Numer referencyjny nadany przez Zamawiającego: GKOŚ.271.5.2022

INFORMACJA

Dotyczy: Postępowania o udzielenie zamówienia publicznego w trybie podstawowym, bez przeprowadzania negocjacji na podstawie art. 275 pkt. 1 ustawy Prawo zamówień publicznych na wykonanie zadania pn.: „Poprawa warunków komunikacji poprzez przebudowę dróg dojazdowych do miejscowości Nowa Wieś wraz z budową chodników we wsi”

1.1.9	KNNR 5 0705-0104	Ułożenie rur osłonowych PE-HD fi 160 mm do kabli	m	30
-------	------------------	--	---	----

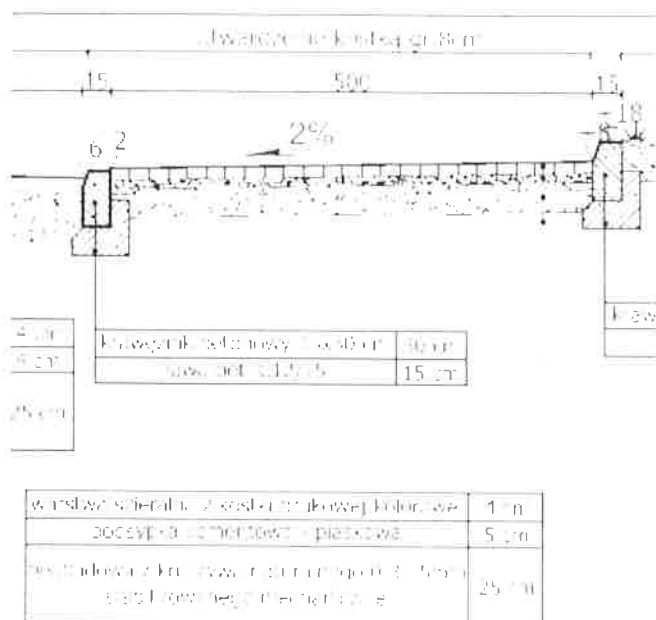
Pytanie nr 8:

Prosimy o potwierdzenie, że w poniższej pozycji

Zamawiający informuje, że należy wycenić rury osłonowe typu AROT lub „równoważne”. W przedmiarze została podana informacja dotycząca powyższej pozycji.
